ORD. N° : 1047
ANT. : Proyecto de diseño de pavimento participativo de la Calle Turi, desde Av. Los Andes hasta Calle Sandra Berna, San Pedro de Atacama.
MAT. : Envía observaciones a proyecto de diseño de pavimento participativo de la Calle Turi, desde Av. Los Andes hasta Calle Sandra Berna, San Pedro de Atacama.
ADJ. : No hay

Antofagasta, 13 abril 2026

**A : SERGIO MELO VERGARA
INGENIERO CIVIL**
**DE : ROBINSON ESPEJO CHEPILLO
JEFE (S) DEPARTAMENTO TÉCNICO DE CONSTRUCCIONES Y
URBANIZACIÓN.**

5.3. Diseño Geométrico

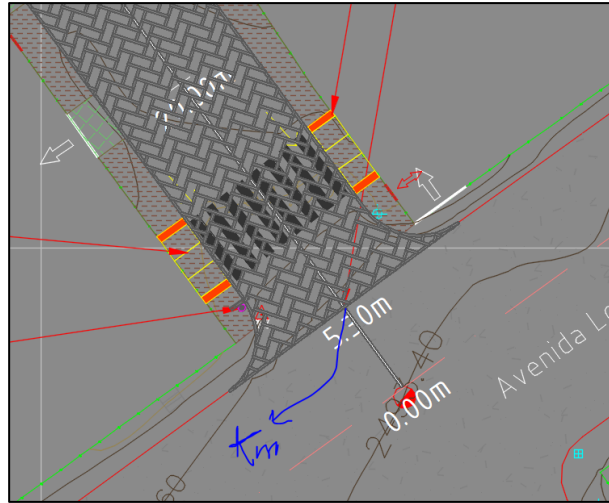
5.3.2. Acotar largo y ancho de calzada, ancho aceras, largo soleras normales, rebajadas y recostadas.

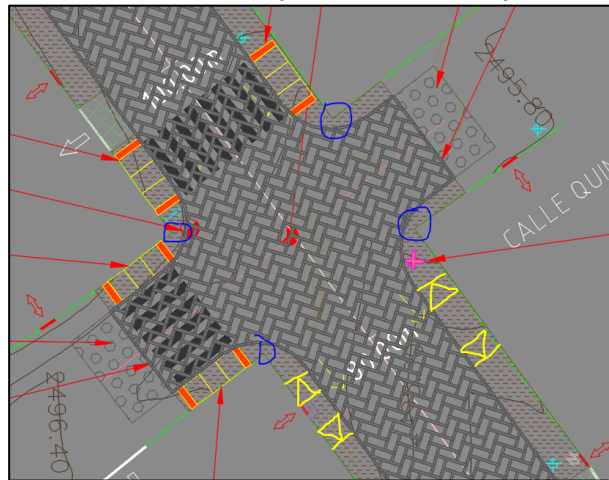
5.3.3. Indicar Km de inicio y final real de proyecto.

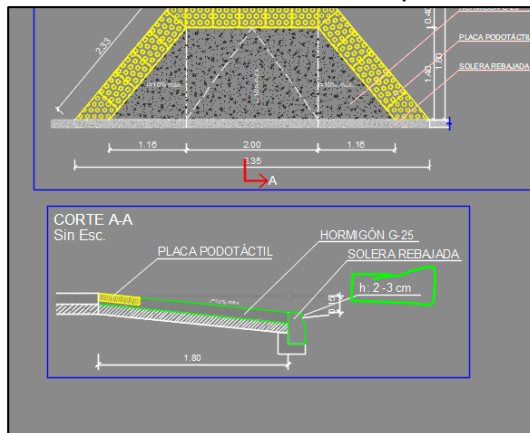
5.3.5. Incorporar para la calzada un mejoramiento de 35cm por SST elevadas más 15cm de mejoramiento en reemplazo de la impermeabilización, resultando en un mejoramiento total de 50cm bajo la sub base.

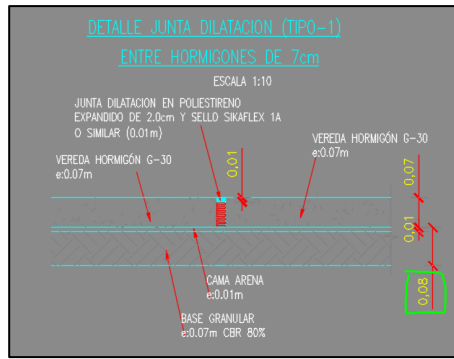
5.3.6. Plinto para dispositivo de rodado debe ser cero y el hormigón un G30

5.4. Perfil Longitudinal

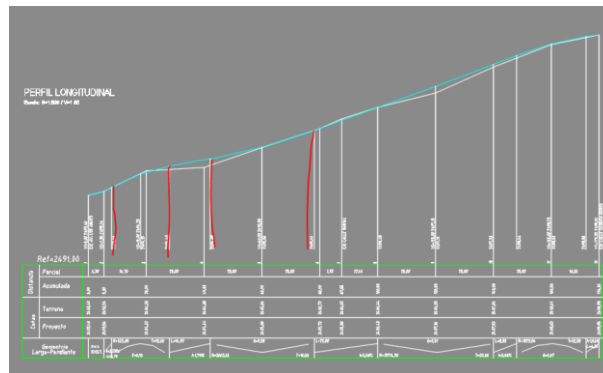
5.4.1. Indicar principio y final de cada curva, distancia acumulada y sus cotas correspondientes.

5.4.2. Ajustar rasante proyectada. Muestra diferencias de hasta 26 cm entre terreno y rasante, considerar que hay viviendas existentes y que además subirá al menos otros 15 cm por concepto de acera.

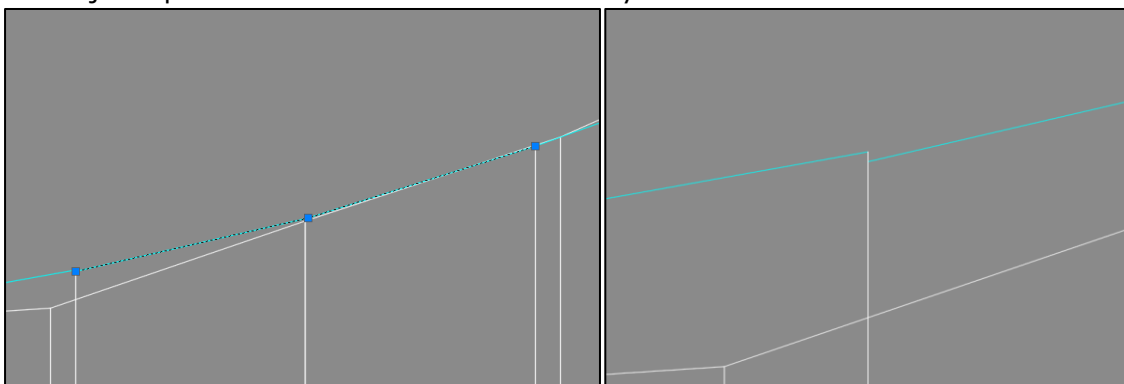
5.4.3. Mejorar presentación de curvas verticales y dar continuidad a línea de rasante

PERFILES TRANSVERSALES
Escala: H=1:200 / V=1:50

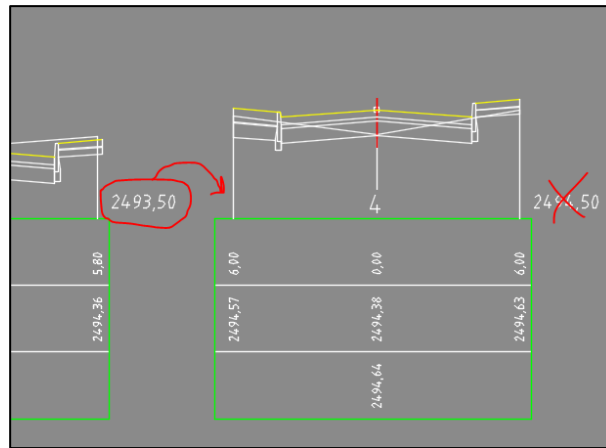
5.5.1. La relación H:V debe ser 10:1, corregir. Presenta una 4:1.

5.5.2. Incorporar el movimiento de tierra de cada perfil en el costado derecho de la grilla de datos. Además de un cuadro resumen con el movimiento de tierra total de todos los perfiles.

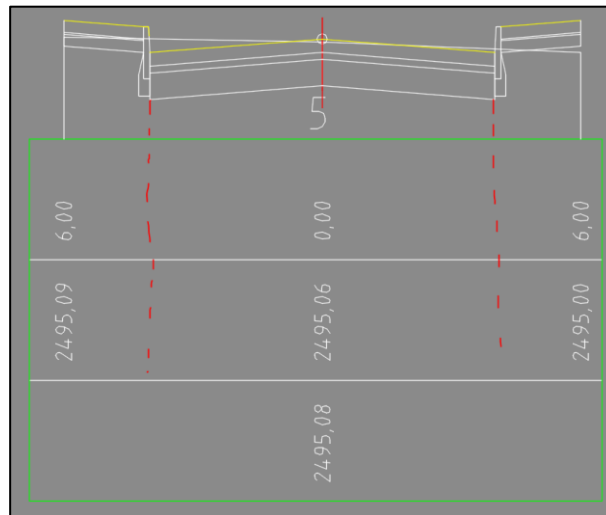
5.5.3. Acercar referencia al perfil. Ya que pareciera que corresponde al de la derecha.

5.7. Seguridad Vial

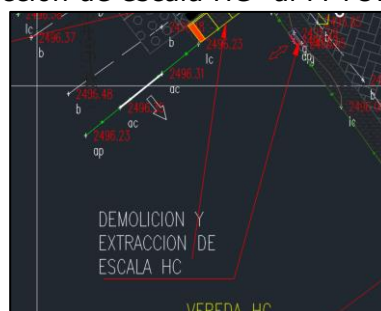
5.7.1. Debe tener la aprobación de la Dirección de Tránsito y Transporte Público de la Ilustre Municipalidad de San Pedro de Atacama.
